Le 3 Avril 2006

Commission Particulière du Débat Public
Prolongement de la Francilienne
95809 Cergy Pontoise Cedex

Objet : Concerne le tronçon C1 ; Passage dans Maurecourt et Andrésy. (tracé rouge)

Tronçon C1
Tranchée couverte à Andrésy

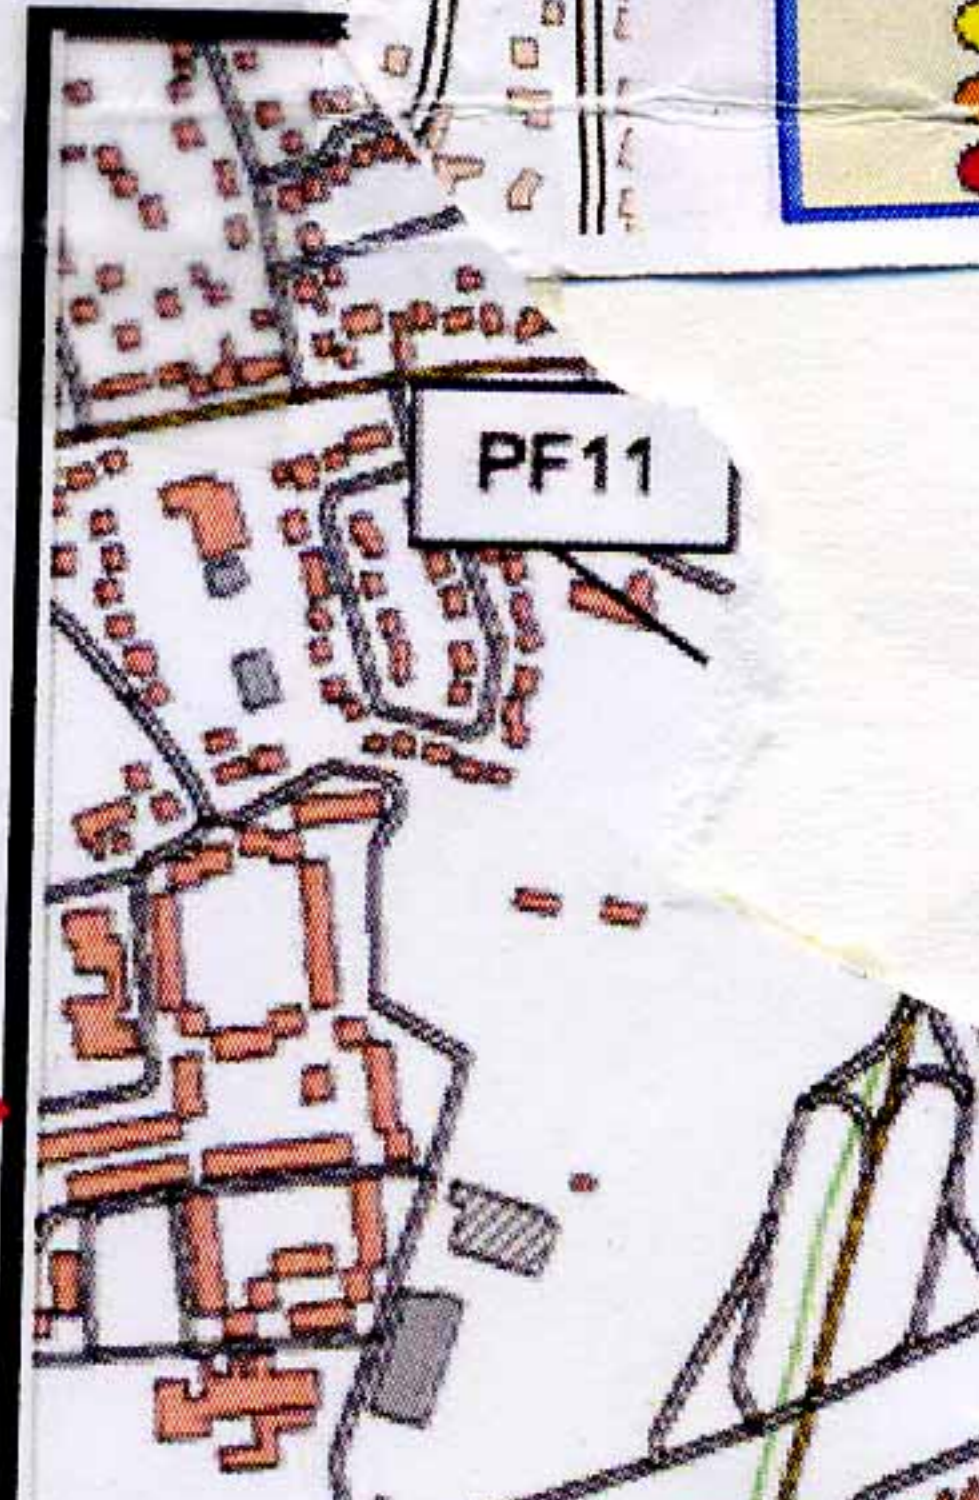
De grâce : Regardez la possibilité de prolonger le tunnel, et de ne le faire ressortir qu'à la hauteur du "Fond du Val", voir, juste avant l'échangeur.

Ceci, en l'enfouissant davantage, rabotant ainsi les deux montées de 3 et 4 %.
(voir les documents en annexe)

Partie en dessous terrain naturel
deviendrait souterraine

Partie mi-ouverte
deviendrait souterraine
